**INFORME DE CONTROL ESPECÍFICO**  
**N° 051-2025-2-0362-SCE**

**“EJECUCIÓN DE LA OBRA: MEJORAMIENTO DEL  
SERVICIO EDUCATIVO DEL NIVEL PRIMARIA DE LA I.E.  
N.º 38912 DE LA LOCALIDAD DE ACCO DEL DISTRITO  
DE ACOCRO - PROVINCIA DE HUAMANGA -  
DEPARTAMENTO DE AYACUCHO”**

**INFORME DE CONTROL ESPECÍFICO N° 051-2025-2-0362-SCE**

Imagen n.º 12  
Plano "A-05: Detalles de pisos modulo I" según planos del expediente técnico

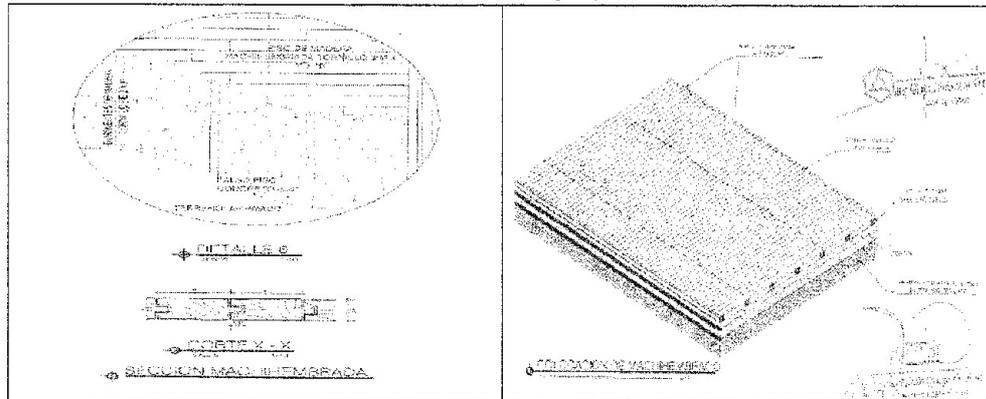
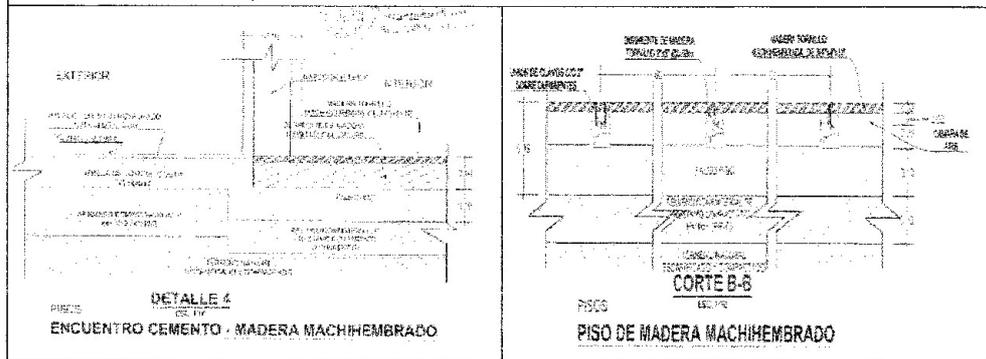
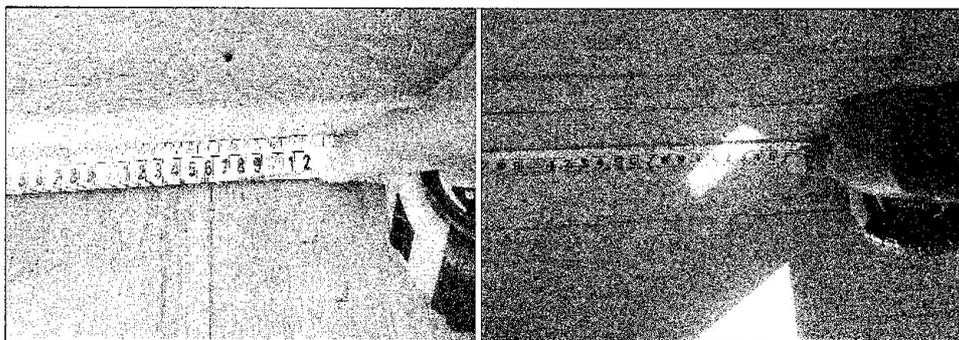
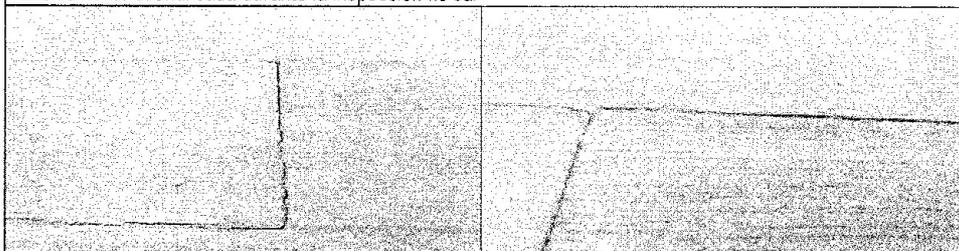
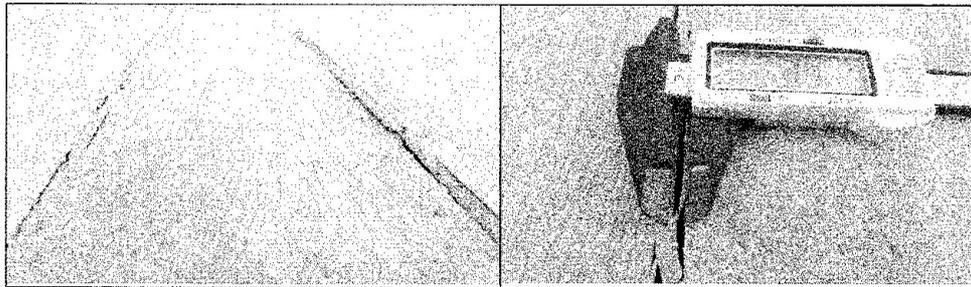
Se verificó un área de piso machihembrado con deficiencias, cuya dimensión es de 1,72 m x 2,90 m, la cual fue debidamente cuantificada durante la inspección física.

Se observa en el Aula 2 del Módulo 1, un área de piso machihembrado con deficiencias, cuya dimensión es de 6,74 m x 1,22 m, la cual fue debidamente cuantificada durante la inspección física.

Se observan levantamientos debido al porcentaje de humedad y separaciones en las uniones del piso machihembrado, con bordes deteriorados, asimismo, se evidencia el uso de masilla como relleno, lo cual no corresponde al sistema constructivo previsto.

Se muestra fallas en la ejecución del piso machihembrado, advirtiéndose que los traslapes no han sido instalados conforme a las especificaciones técnicas, presentando relleno con masilla en las uniones, aunado a lo descrito, se identifican separaciones de 3,4 mm entre los elementos machihembrados.

Del cuadro precedente, se observa que en la inspección física realizada se advirtió que la partida piso de Madera Machihembrada de 3/4"x4"x 10', fue deficientemente ejecutada en 66,77 m<sup>2</sup>, por cuanto incumple el plano A-05: Detalle de pisos modulo I (**Apéndice n.º 4, Anexo n.º 17**), especificaciones técnicas (**Apéndice n.º 4, Anexo n.º 17**) del expediente técnico y afecta en la durabilidad del piso, provocando desgastes acelerados y deformaciones; no obstante, dichas unidades fueron valorizadas, como se detalla en el cuadro siguiente:

**Plano "A-27: Detalle de cerco perimétrico" según planos del expediente técnico**

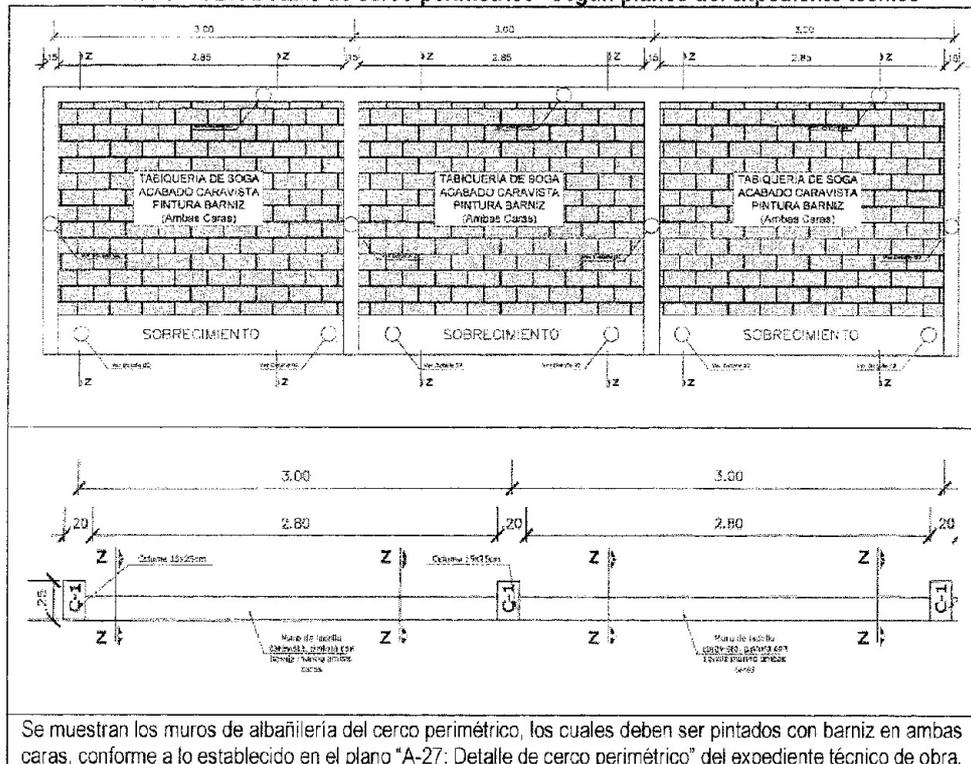
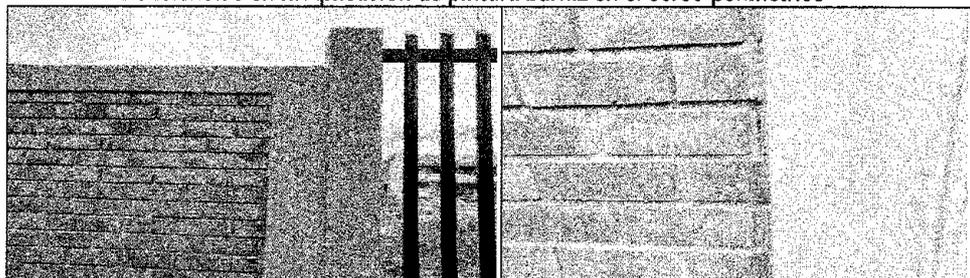
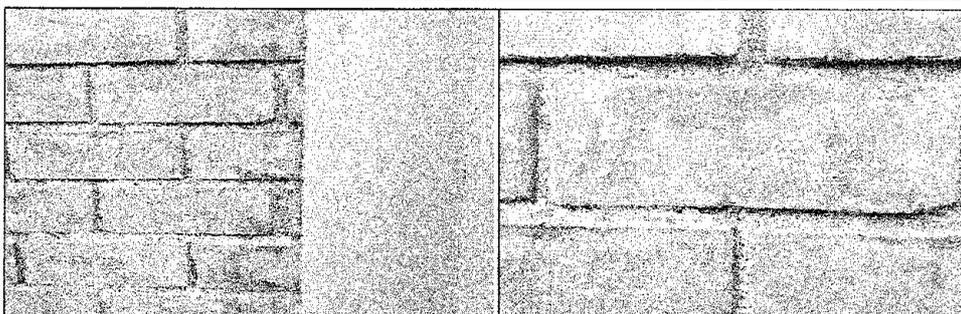
Se observa el descascaramiento total de la pintura barniz en la superficie de los ladrillos en la parte superior del muro.

En ese sentido, se observa que la partida 02.08.04.01 Pintura barniz marino en muros 2 manos de la infraestructura educativa de nivel primario n.º 38912 fue deficientemente ejecutada en su totalidad, incumpliendo lo señalado en el plano "A-27: Detalle de cerco perimétrico" (Apéndice n.º 4, Anexo n.º 19) y en las especificaciones técnicas (Apéndice n.º 4, Anexo n.º 19) del expediente técnico; dicho incumplimiento afecta la durabilidad y la integridad de la estructura de mampostería; no obstante, la partida fue valorizada y pagada, el cual generó un perjuicio a la Entidad, tal como se detalla a continuación:

Plano "IS-06: General de II.SS. tanque cisterna y TE" según planos del expediente técnico

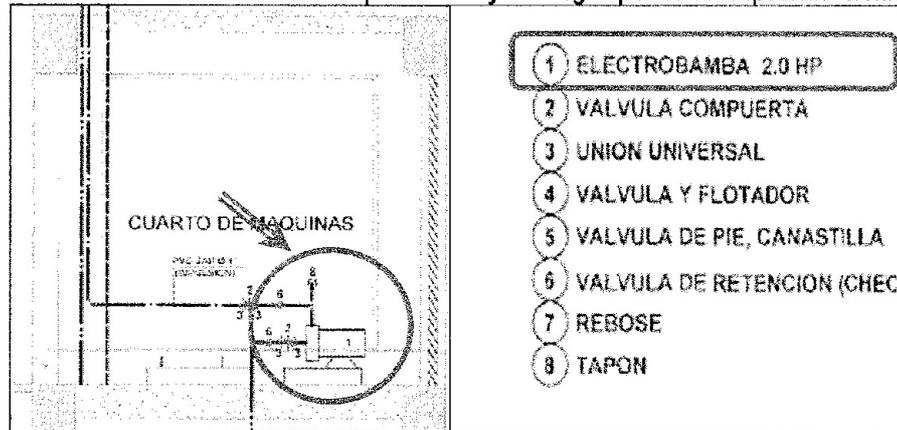
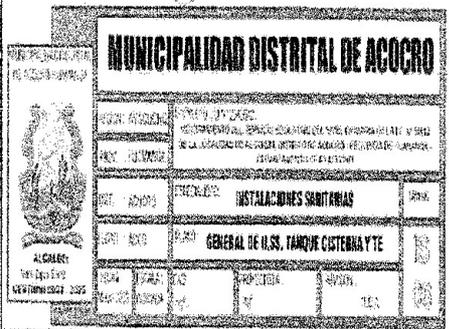
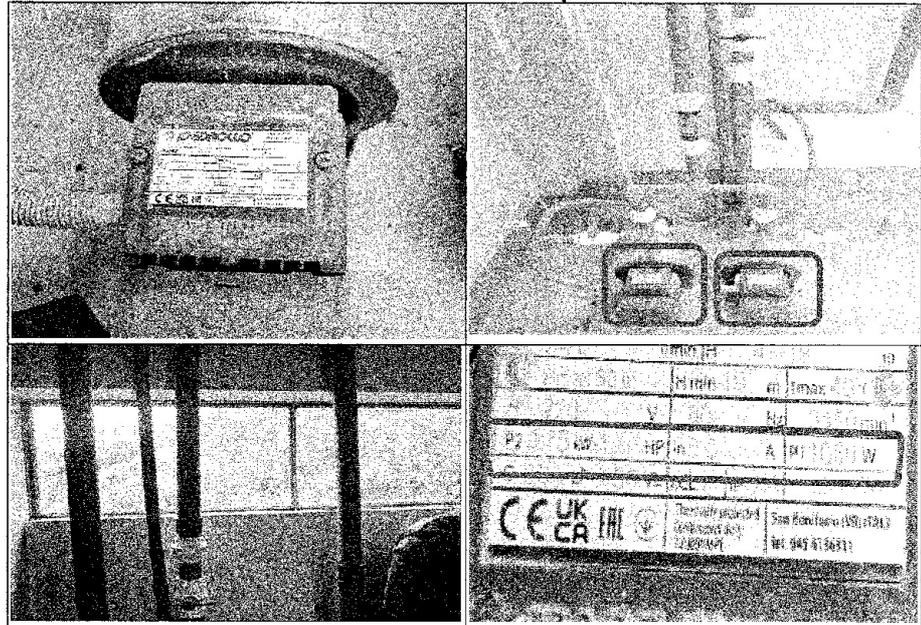
En ese sentido, se constató que la partida 03.06.07.01: Electrobomba autocebante en la infraestructura educativa de nivel primario n.º 38912, fue deficientemente ejecutada, al incumplir lo señalado en el plano "IS-06: General de II.SS. tanque cisterna y TE" (Apéndice n.º 4, Anexo n.º 20) del expediente técnico, lo cual compromete el bombeo eficiente del fluido dentro del sistema; a pesar de esto, dicha partida fue valorizada, como se detalla a continuación:

Imagen n.º 35  
Plano "IS-06: General de II.SS. tanque cisterna y TE" del expediente técnico

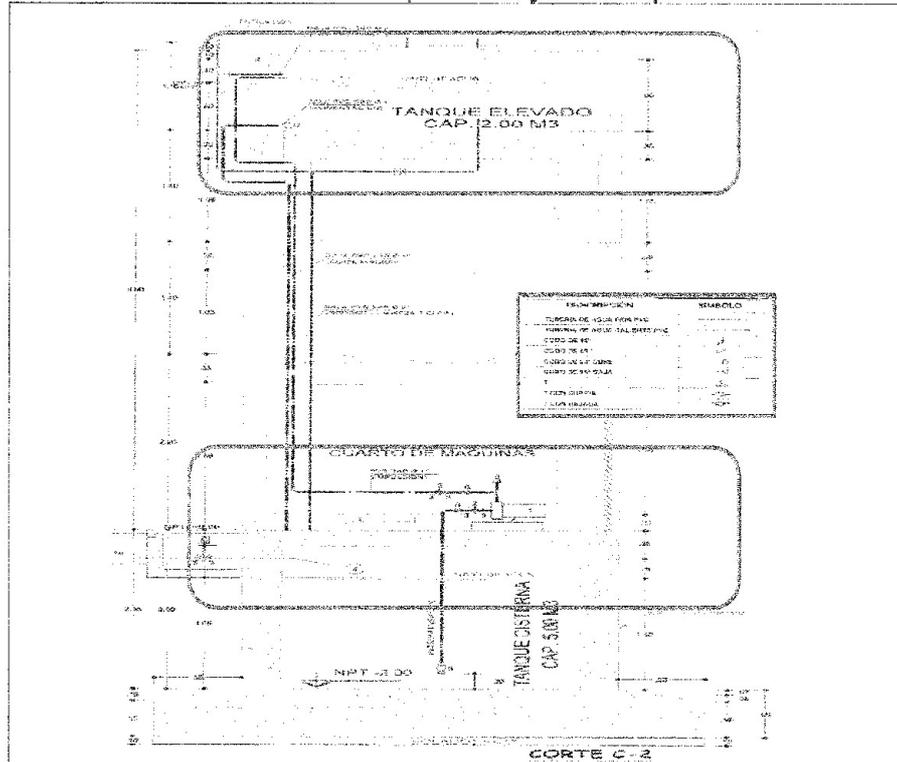
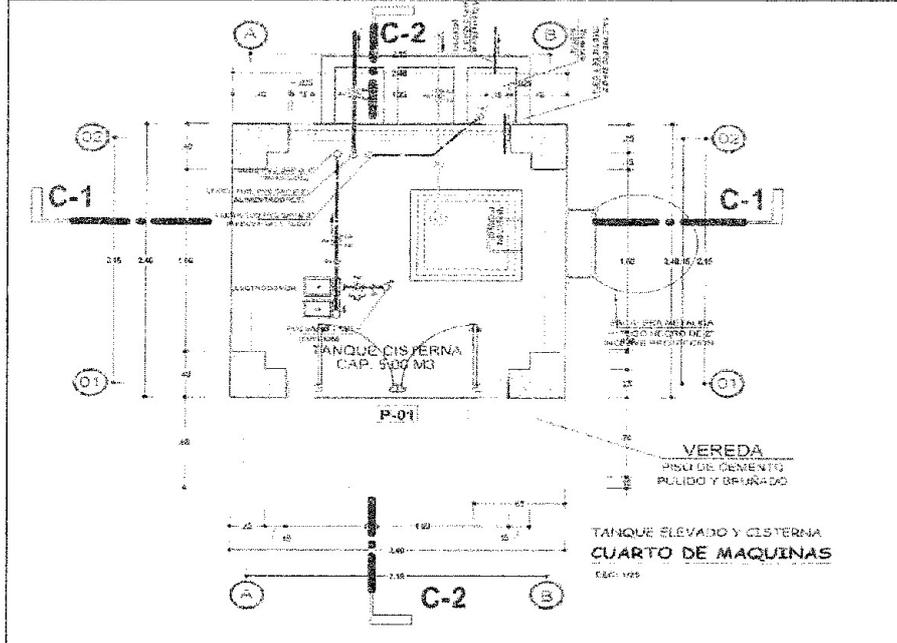
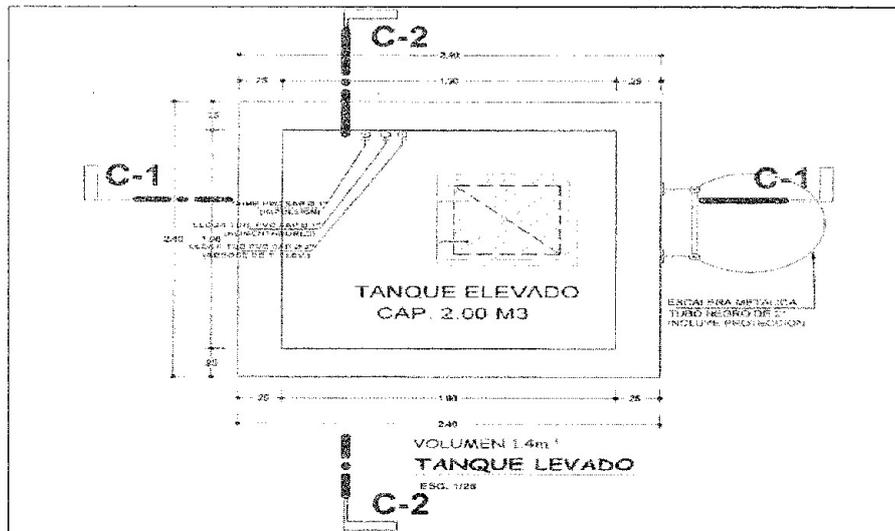
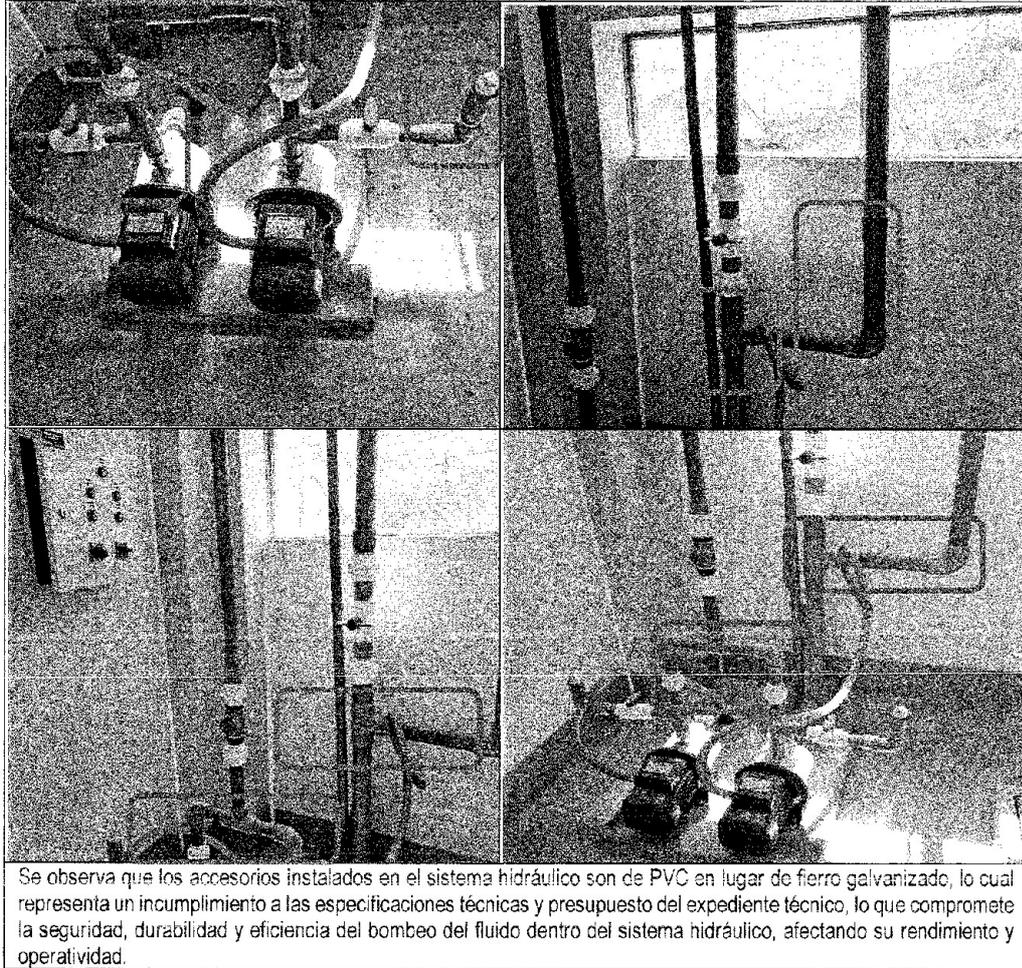
(Apéndice n.º 4), se observó que los accesorios instalados en el cuarto de máquinas no cumplen con las especificaciones requeridas, las cuales establecían el uso de fierro galvanizado debido a su capacidad para soportar presiones superiores sin deformarse ni fracturarse; sin embargo, se han instalado accesorios de PVC, lo que compromete la seguridad, durabilidad y eficiencia del bombeo del fluido dentro del sistema hidráulico, afectando su rendimiento y operatividad, tal como se muestra en las imágenes siguientes:

Plano "IS-06: General de II.SS. tanque cisterna y TE" del expediente técnico

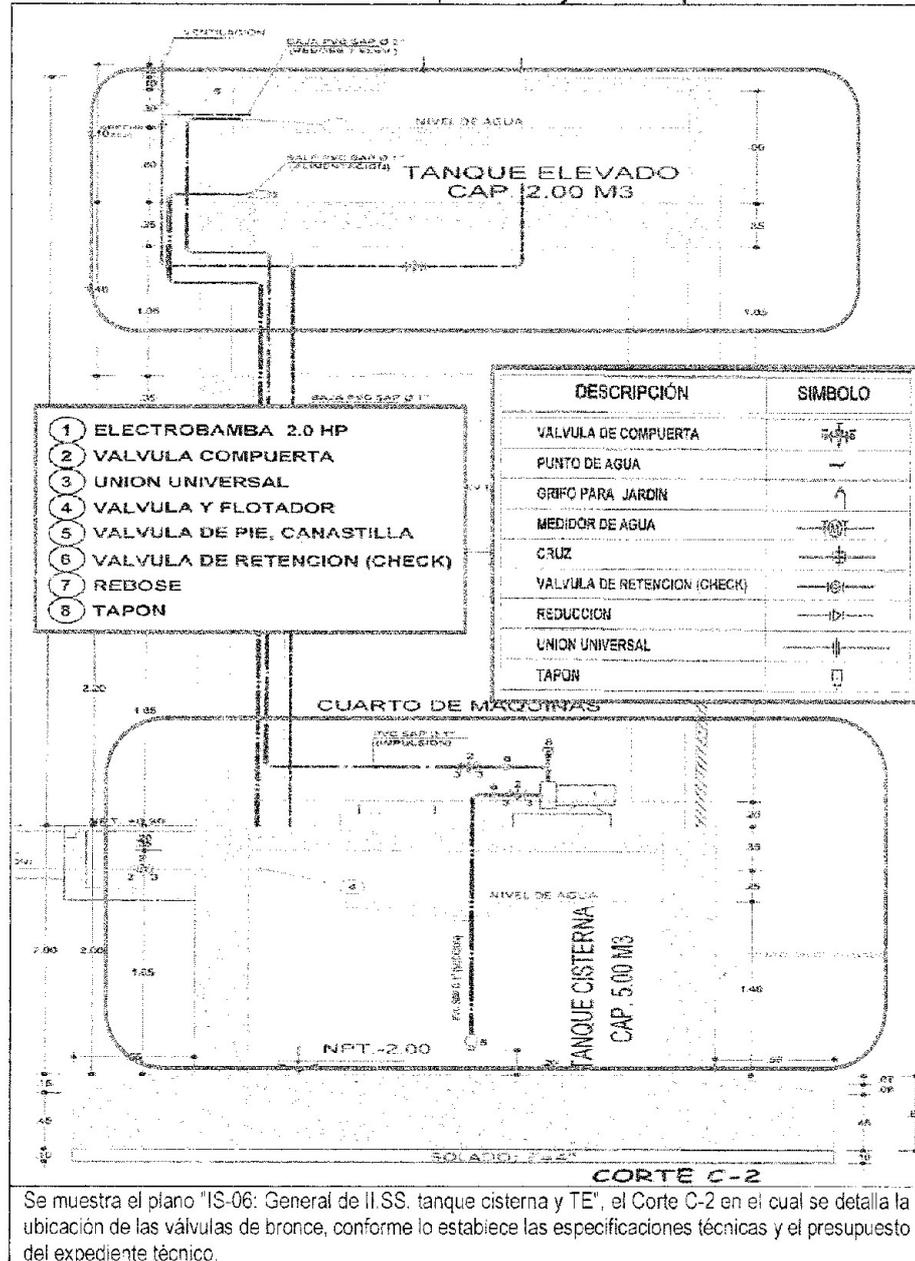
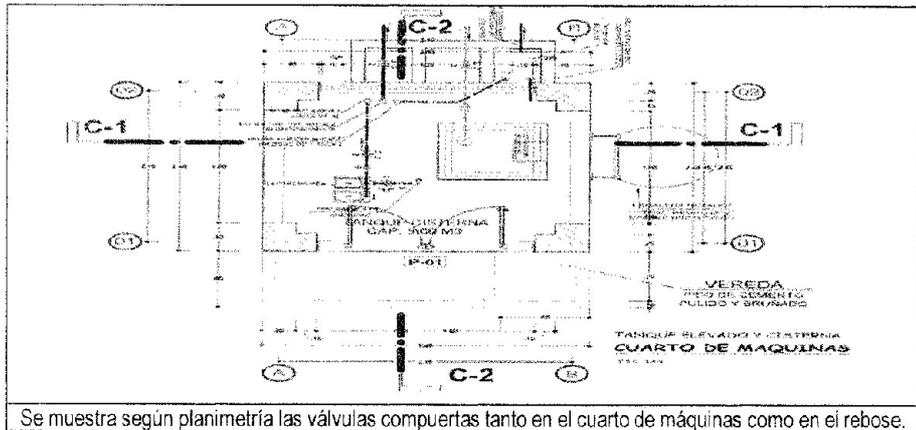
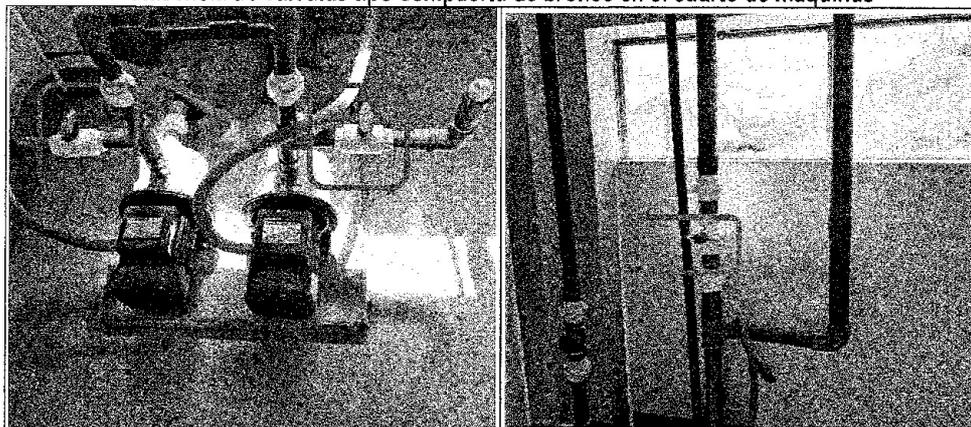
Se debe precisar que, si bien en el plano "IS-06: General de II.SS. tanque cisterna y TE" (**Apéndice n.º 4, Anexo n.º 20**), no señala el material de las válvulas de compuerta, estos si fueron establecidos en las especificaciones técnicas y el presupuesto; por lo que dichos accesorios debieron ser ejecutados en bronce.
